20170413更改点

深圳朗科智能电器股份有限公司	
文件编号: DS-DZDS-RA316B-P	
*产品型号: HG-RA316B	
版次: A0	页码: 1/1
设计:	审核:
发行日期: 2014.09.20	批准:
LF-DS-08

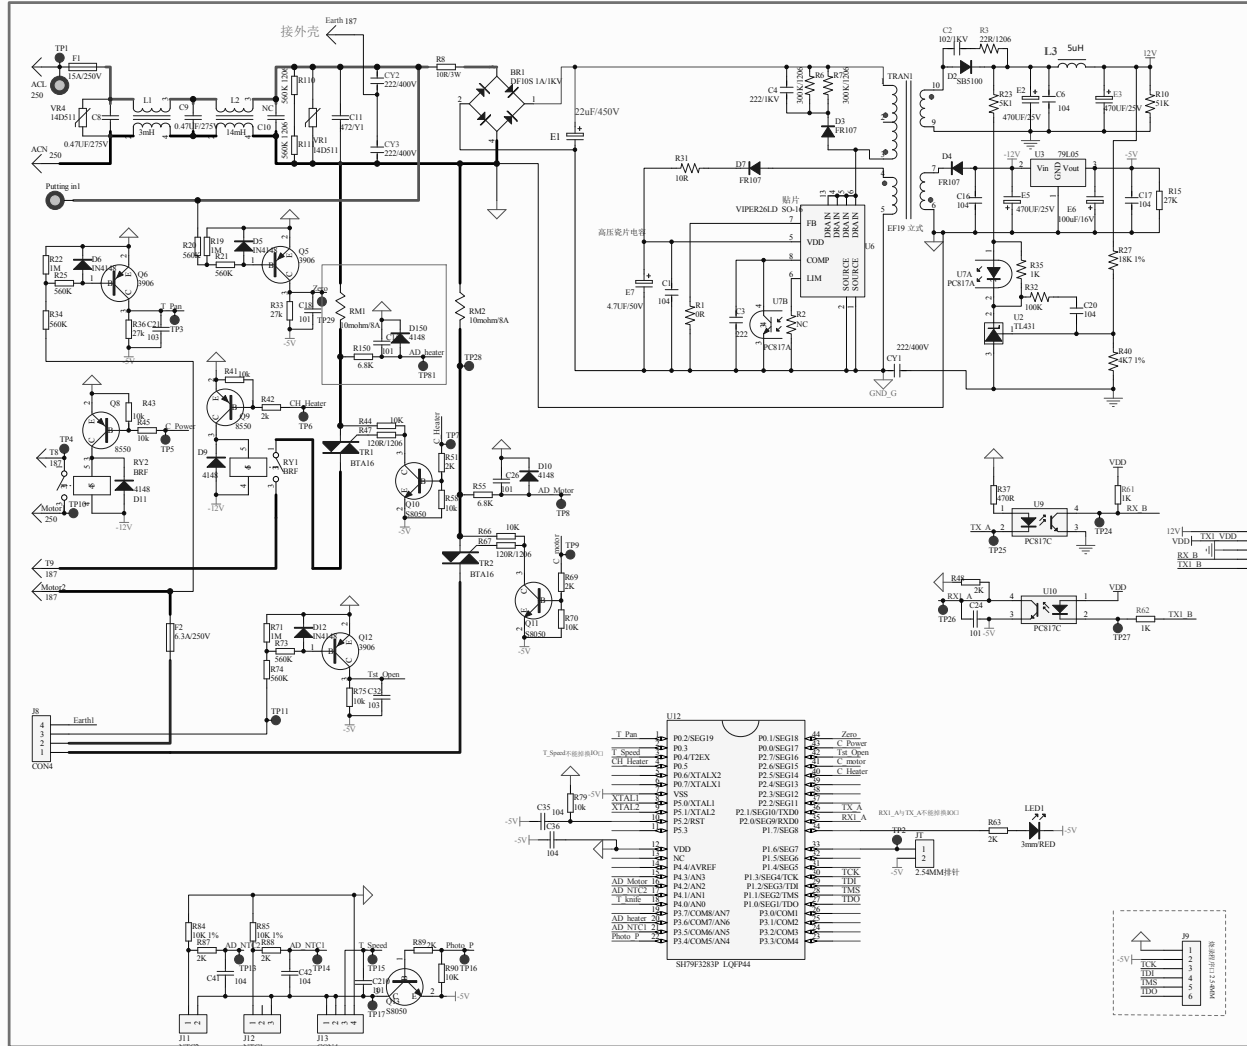
20170413 PCB本次面板问题点
 1 上版本的PCB变压器处安全间距不够需要改善
 2 变压器的脚位可根据实际布板需要更换脚位
 3 开关电源外的布线之前太紧 这次需要改善
 4 客户要求 高低压爬电距离要求8mm以上, 电气间隙3.5mm以上

- 1 增加Y电容 CY1
- 2 R10更改为51K
- 3 R23更改为5K1
- 4 R32更改为100K
- 5 去掉电阻R3 电容C2
- 6 变压器更改
- 7 增加电阻R61/1K R62/1K
- 8 肖特基二极管D2更改为 SS510/SMC
- 9 T8端子更改为187
- 10 Motor1端子更改为250
- 11 新增电阻R63 与贴片LED1

- 1 R61更改为1K
- 2 R62 更改为0R

- 1 R62更改为1K

- 1 R20 R21 R25 R34 R74 R73更改为560K
 - 2 R71更改为1M
 - 3 去掉E3 ,E1更改为22µF
 - 4 新增CY2 CY3 C2 R3 L3 E3 Earth
 - 5 注意C2 D2 L3均为插件
- 料号见图纸正上方
